敦賀発電所2号炉
「敷地の地形，地質・地質構造について」
に関する審査資料の記載の不備について
（補足説明資料1　個々の記載の不備の具体的内容・類型化）
印刷の誤り　第758回審査会合（令和元年8月23日）

令和元年10月11日

日本原子力発電株式会社

連続性評価の具体的プロセス（原子炉建屋等，起点破砕部：2号炉原子炉建屋南側道路，①）

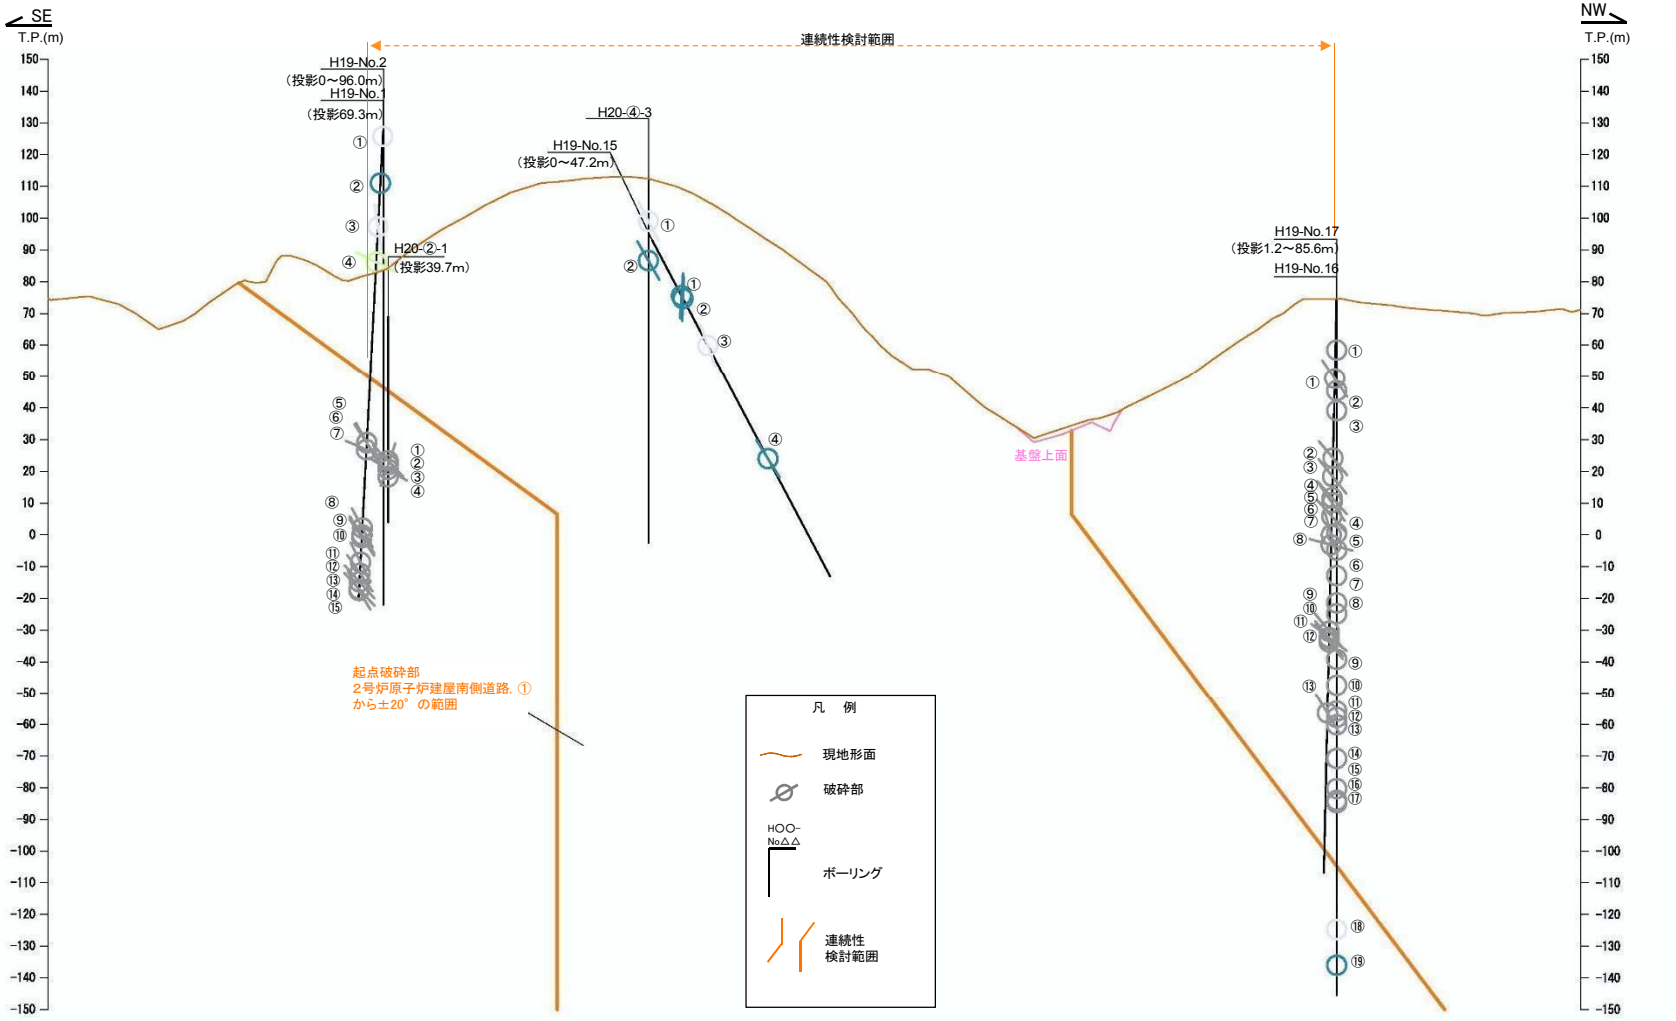
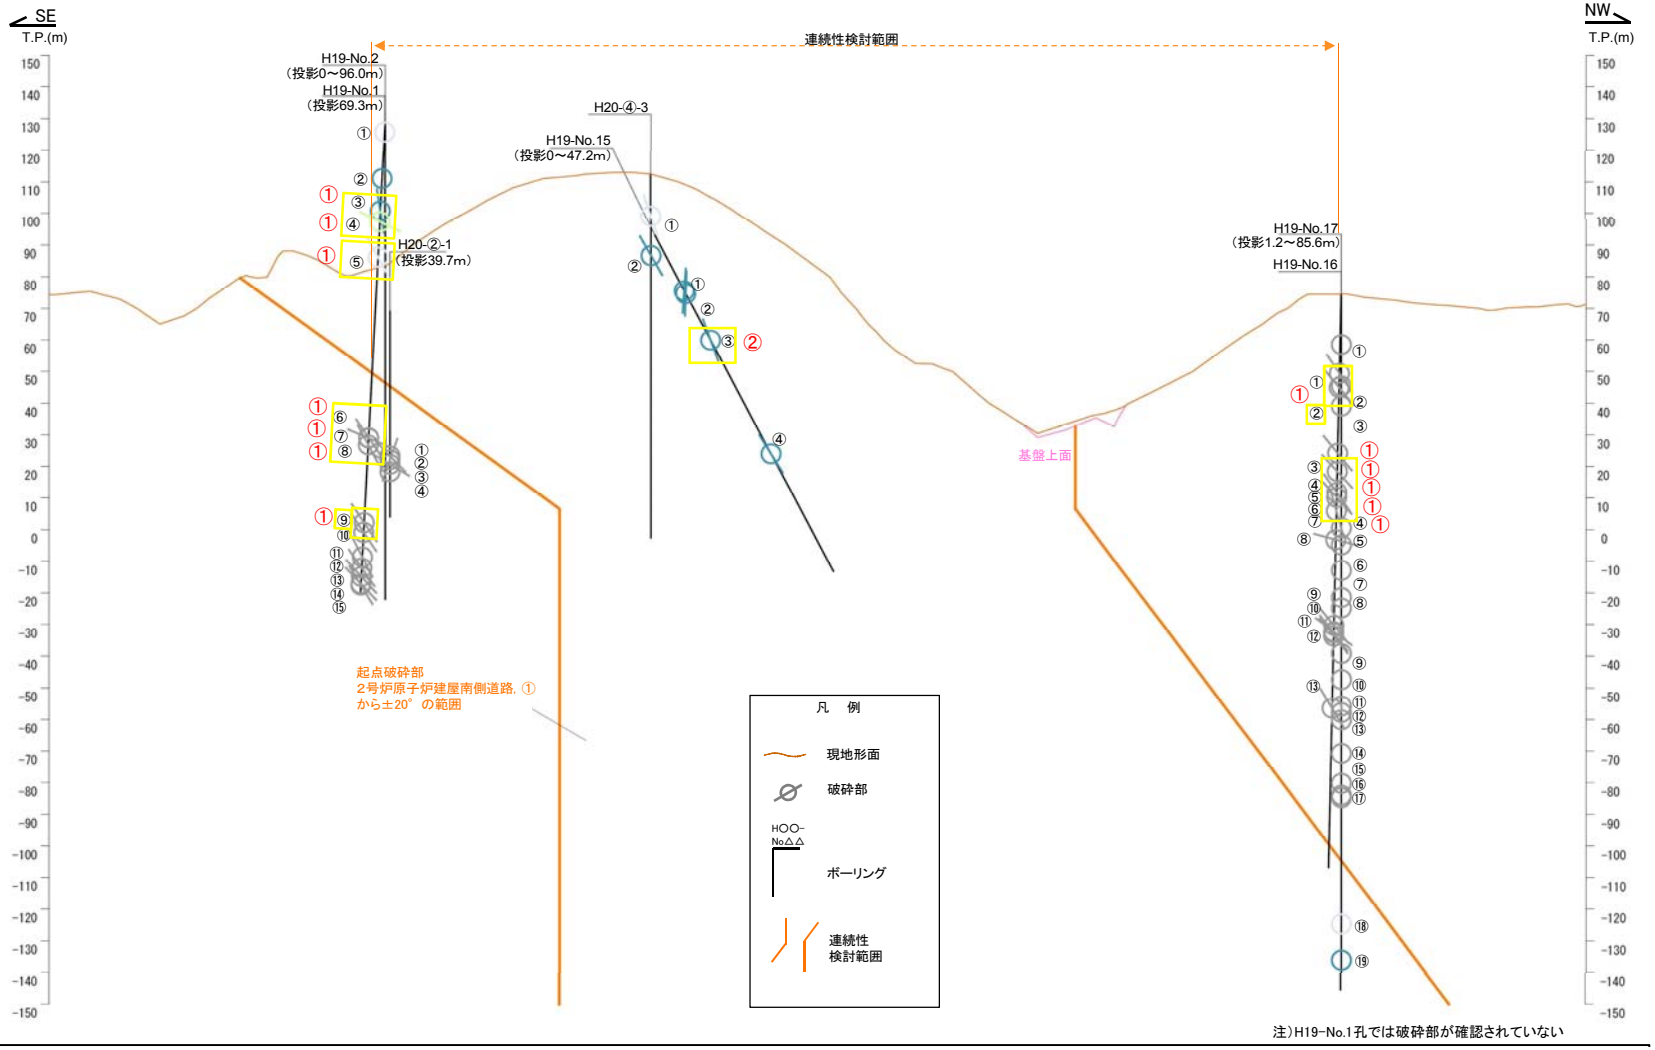
189～195，197～202（分類B）①
破砕部の位置を視覚的に示したもの。
破砕部をプロットする際に位置を誤った。

196（分類D）②
破砕部の位置を視覚的に示したもの。
転記元である連続性検討結果を示した表の着色が誤っていたため，本図の破砕部の着色も誤った。

連続性評価の具体的プロセス（原子炉建屋等，起点破砕部：H24-D1-5，②）

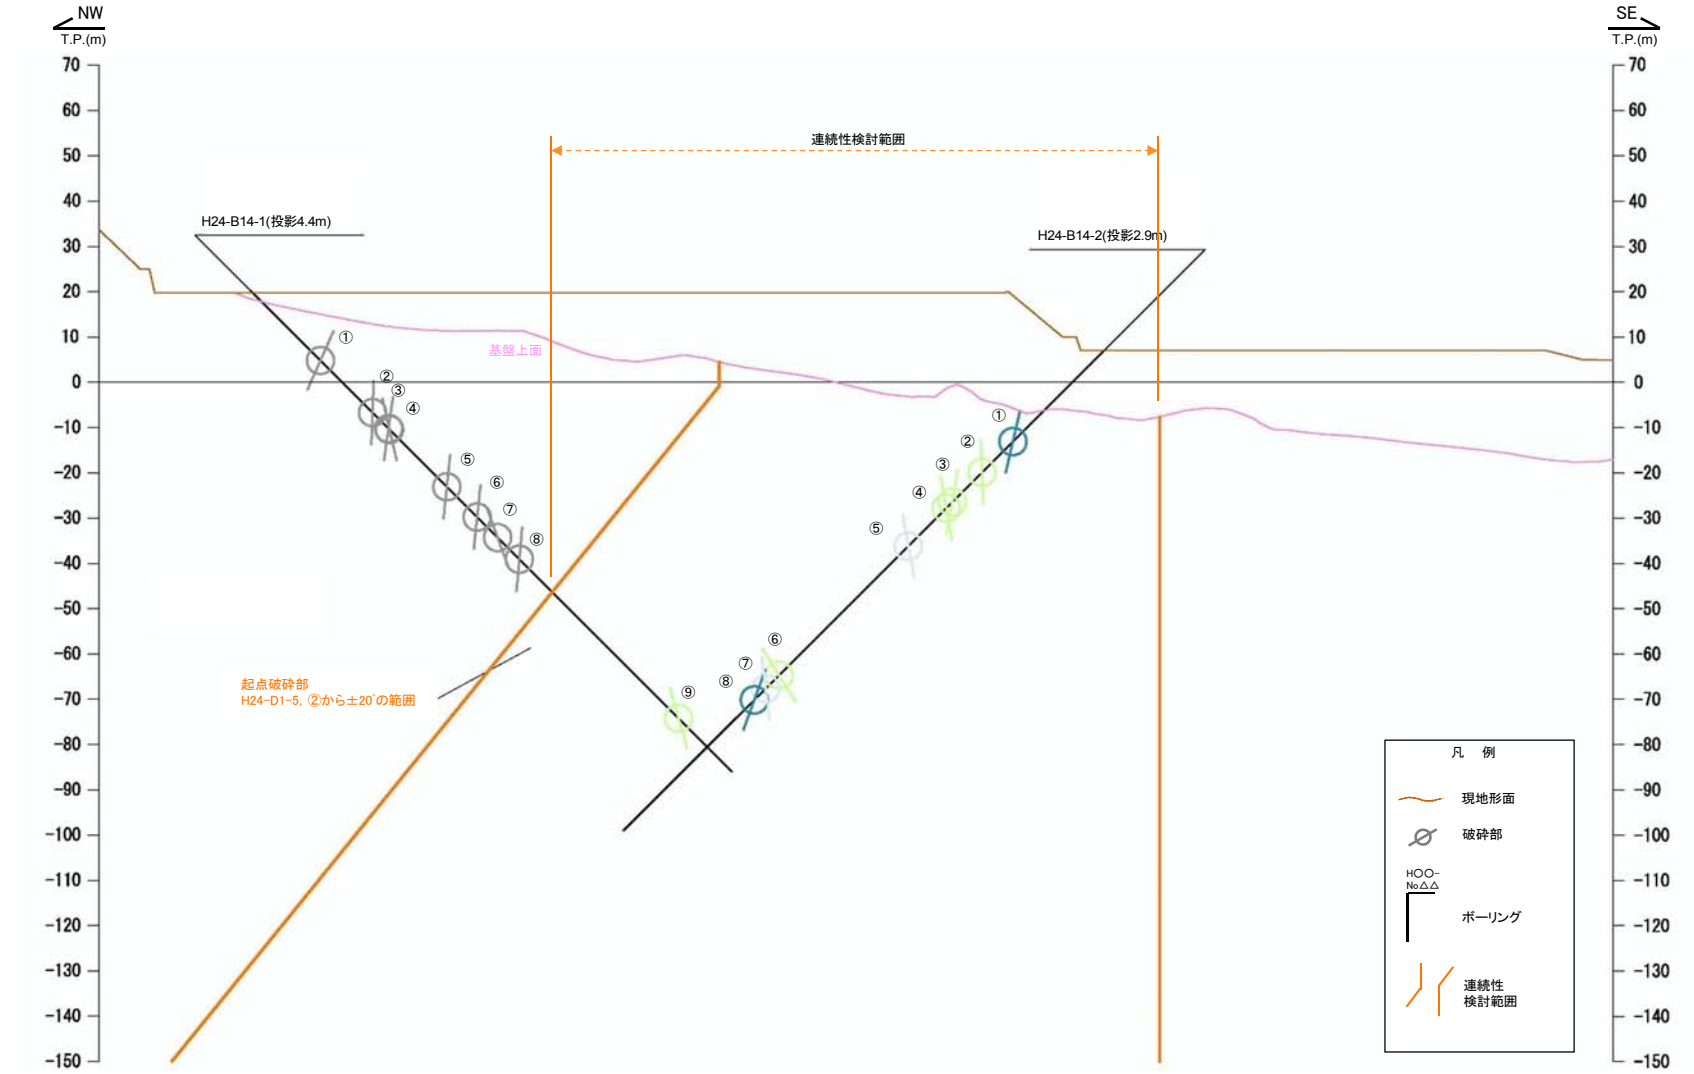
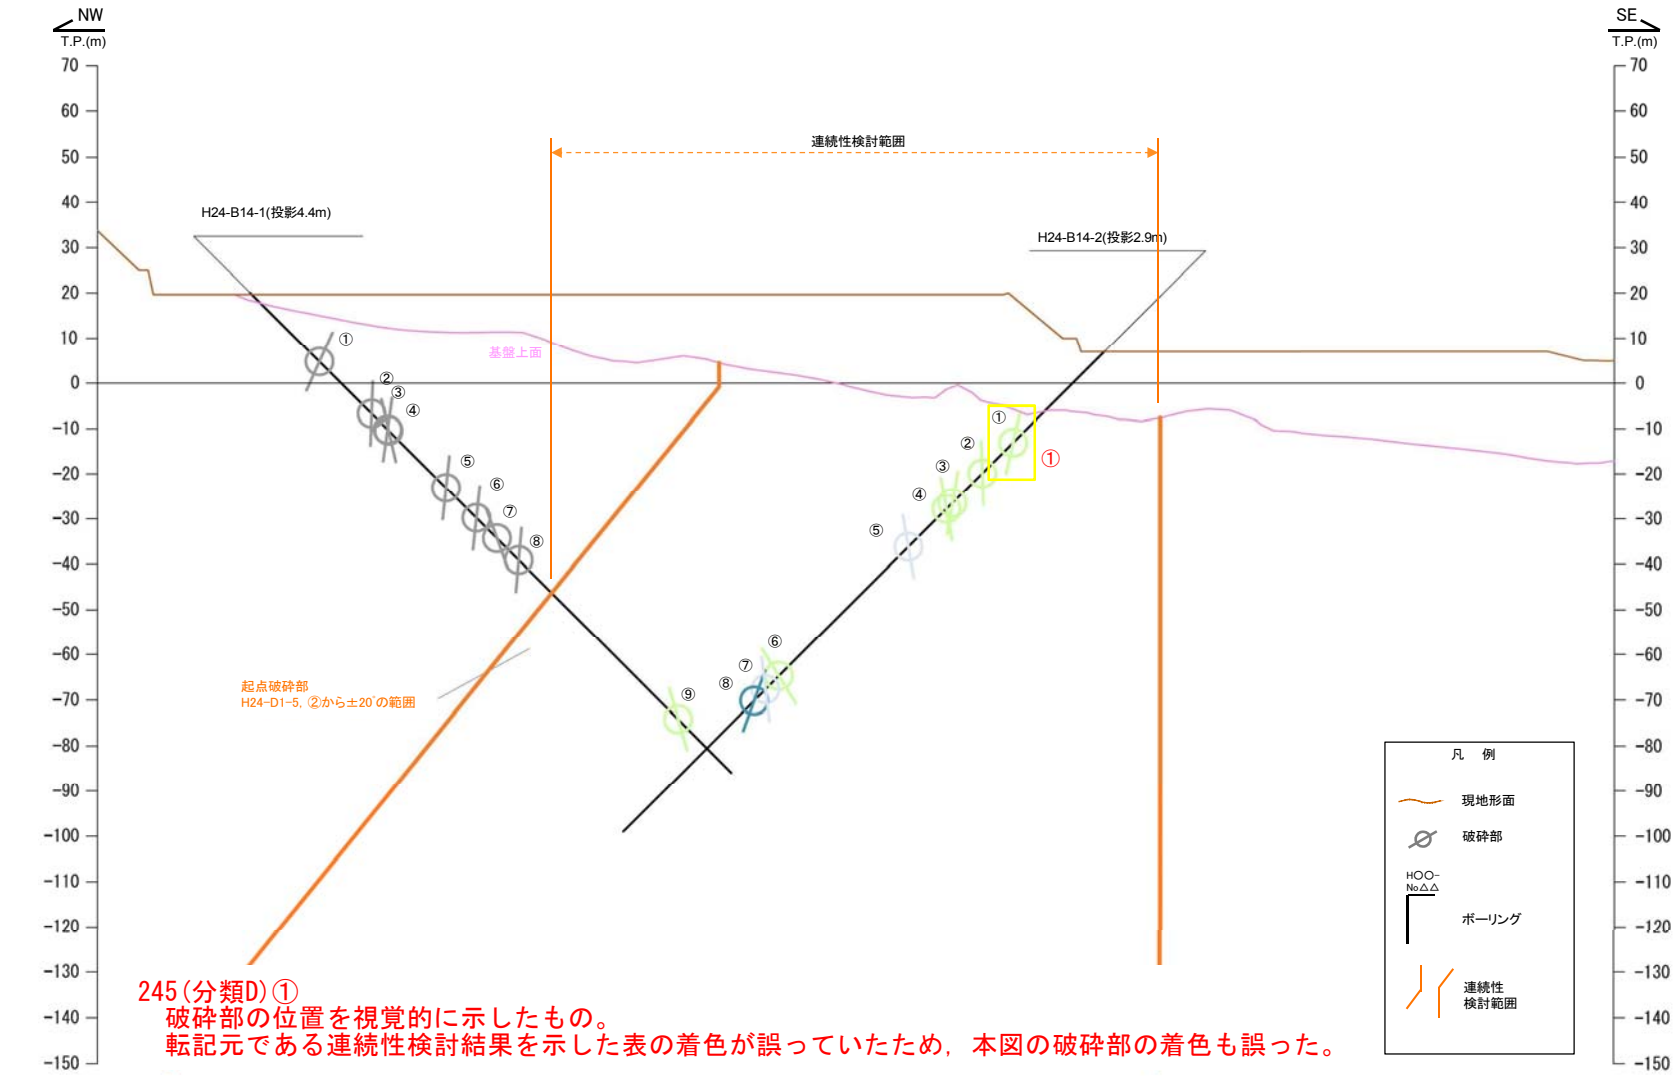
245(分類D)①
破砕部の位置を視覚的に示したもの。
転記元である連続性検討結果を示した表の着色が誤っていたため，本図の破砕部の着色も誤った。

連続性評価の具体的プロセス
（原子炉建屋等，起点破砕部：2号炉底盤南端，D－3破砕帯）〔B-B’断面〕

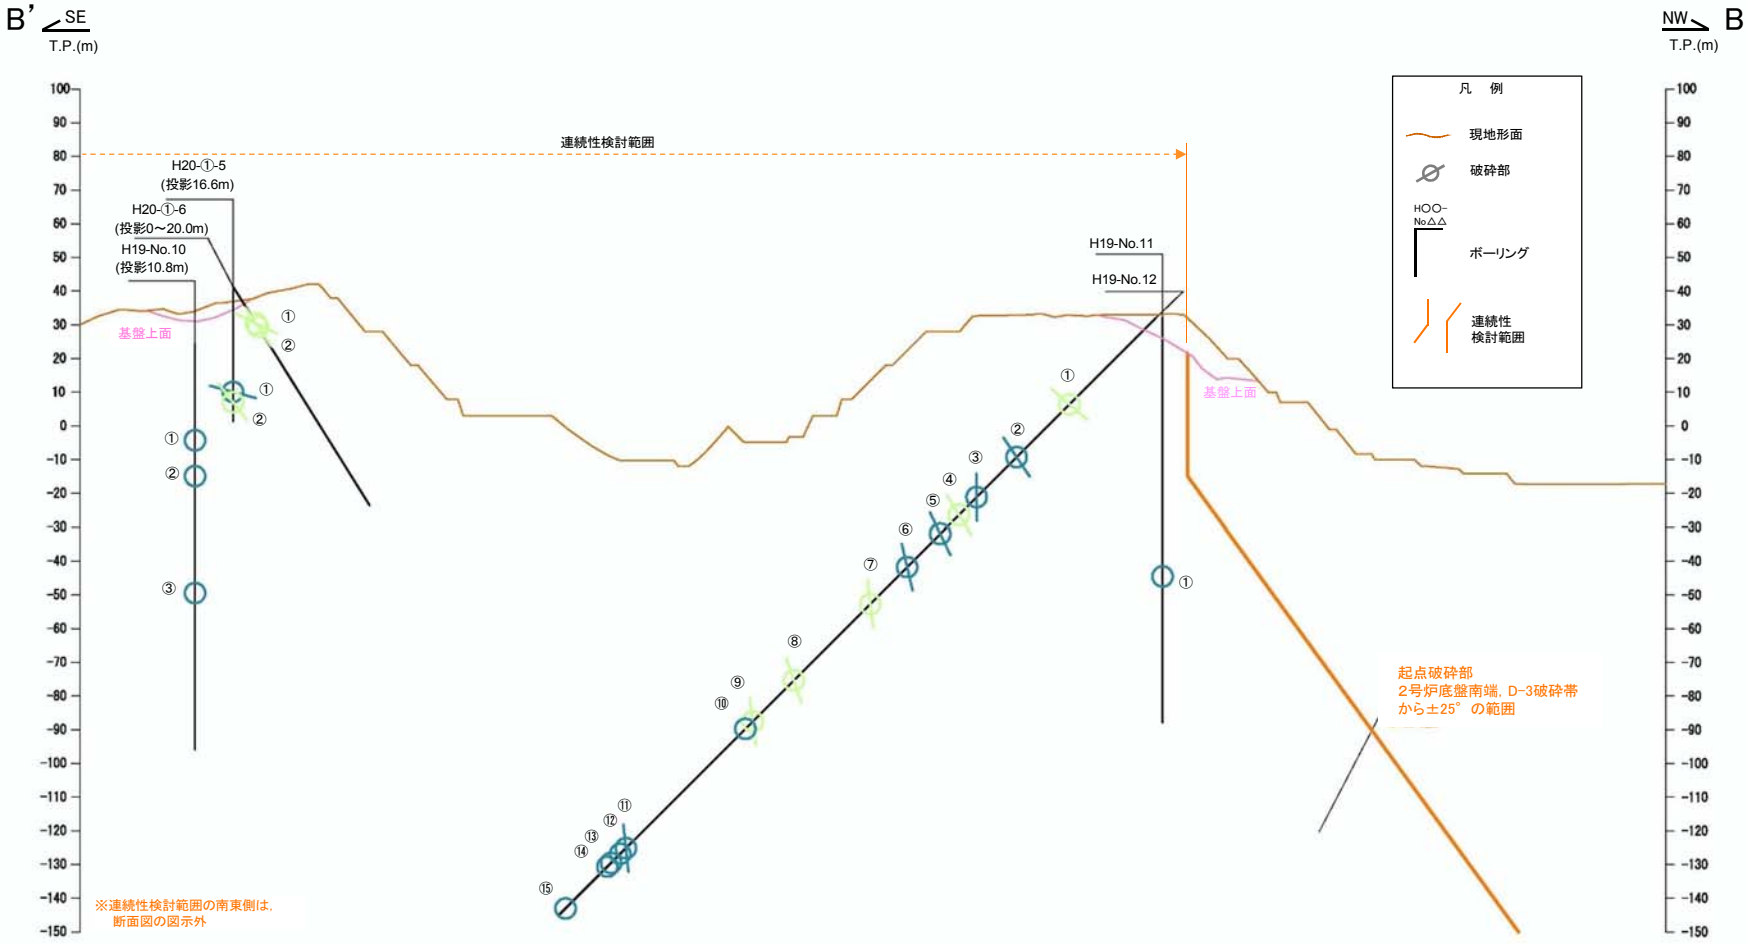
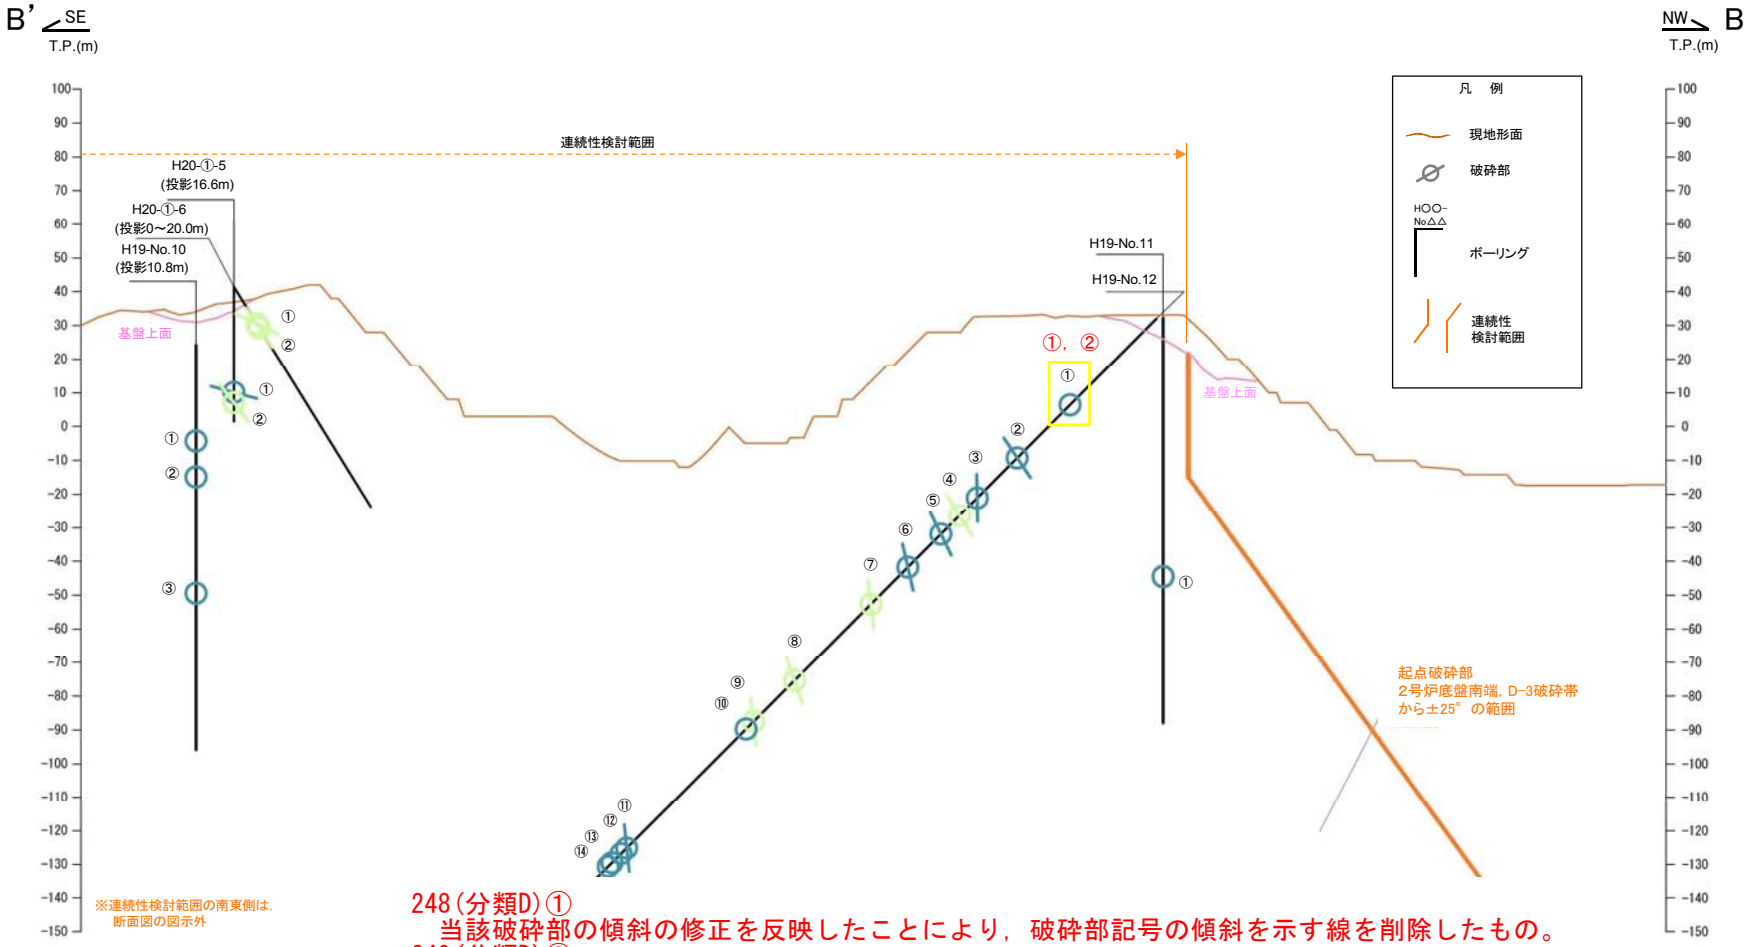
248（分類D）①
当該破砕部の傾斜の修正を反映したことにより，破砕部記号の傾斜を示す線を削除したもの。
249（分類D）②
当該破砕部の傾斜の修正を反映したことにより，破砕部記号の着色が変わったもの。
